Reactie AHH op het Advies Commissie IIB 20-01-2021

Het advies is gegeven naar aanleiding van de eerste presentatie van het ontwerp voor de nieuwbouw en verbouw van het MLA door AHH op 20-01-2021

Bouwdeel A vanaf Pieter de Hoochstraat

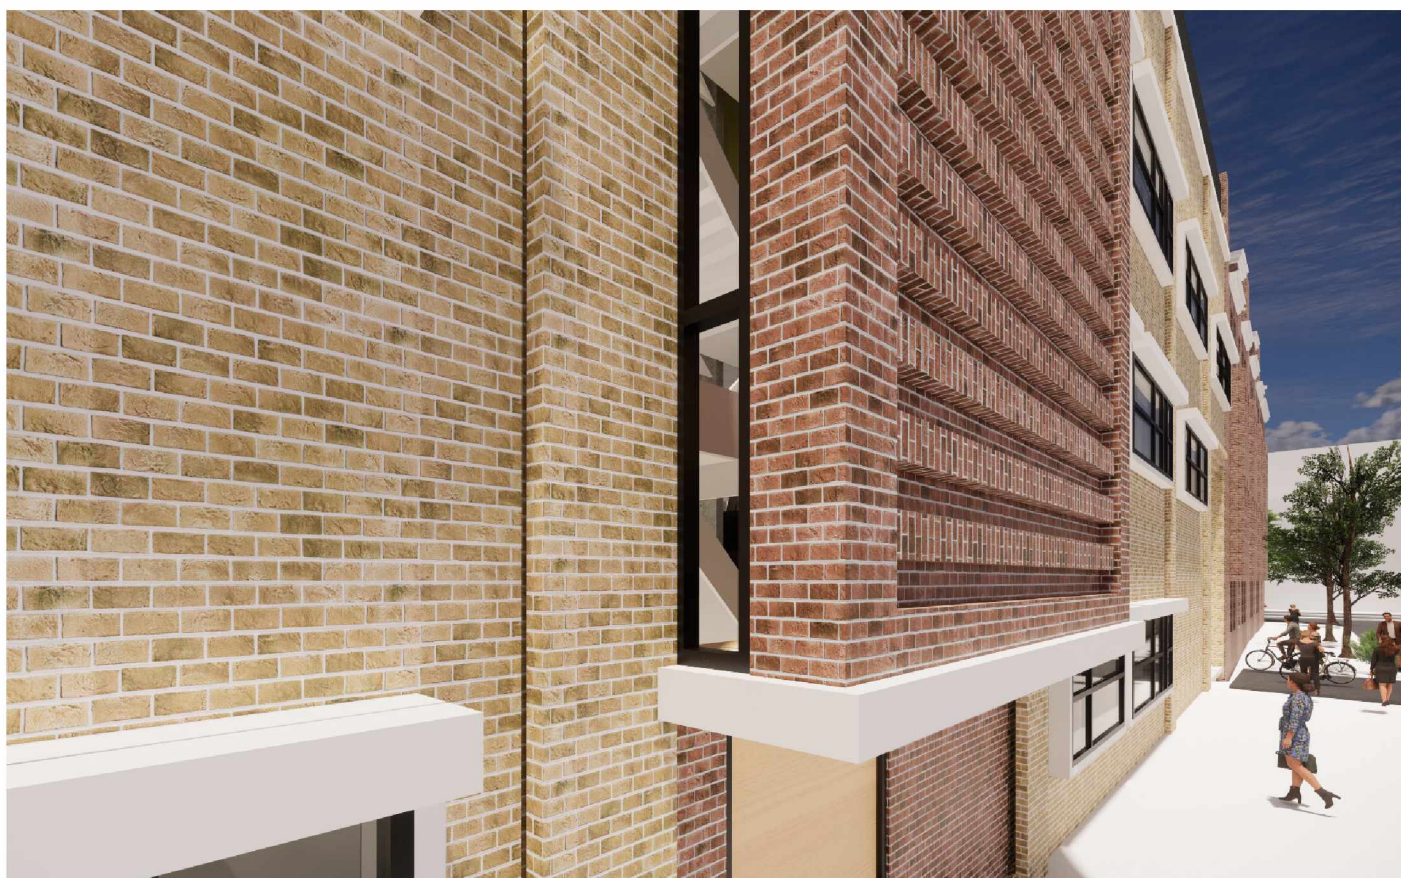
Opmerking van de commissie: De gevels missen verfijning

De gevel van bouwdeel A wordt geleed d.m.v. verticale elementen

Connector C-D vanaf de binnentuin

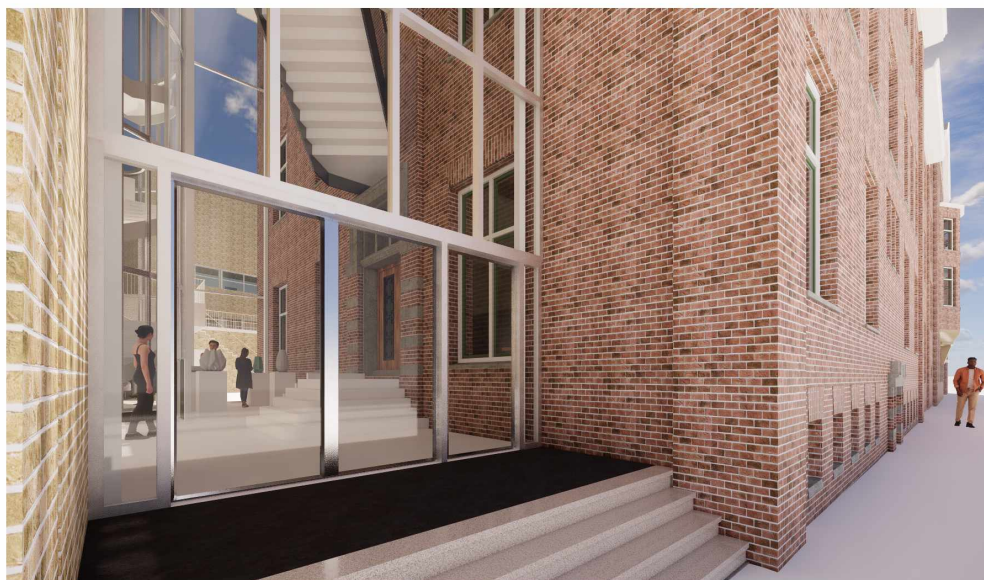
Opmerking van de commissie: Aansluiting op de monumentale gebouwen

- De connector A-B is niet geconditioneerd.
- De connector C-D is een geklimatiseerde ruimte waar op drie verdiepingen een verbinding wordt gemaakt tussen de twee bouwdelen. De begane grond, de tweede en de derde verdieping. De noodzaak hiertoe is ook hier de interne routing en de benodigde vluchtwegen.

- Met M&A zijn de connectoren conceptueel besproken met als conclusie het uitgangspunt dat deze een lichte en abstracte uitwerking krijgen waardoor de bouwdelen een mate van zelfstandigheid behouden.

Vanaf het nieuwe hof terugkijkend naar de Ruysdaelstraat

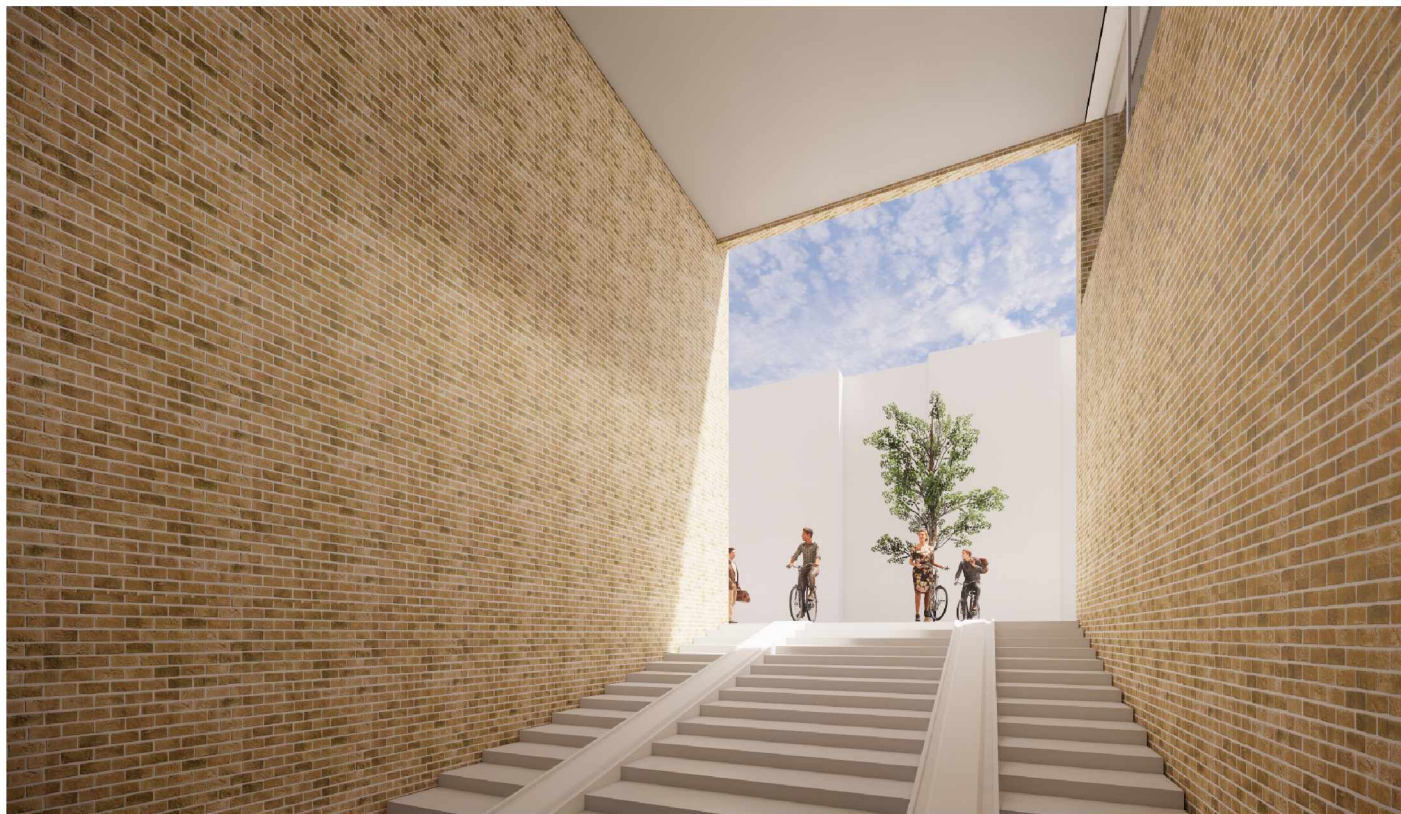
Opmerking van de commissie: Aandacht voor de entree's

AHH stelt twee varianten voor, voor een entreepoort welke stedenbouwkundig bouwdeel C stedenbouwkundig verbindt met de woningen, waardoor het bouwblok wordt aangeheeld. Hier zal samen met de opdrachtgever op een later moment een keuze uit worden gemaakt. Tussen de poort en de toegang bevindt zich een entreehof.
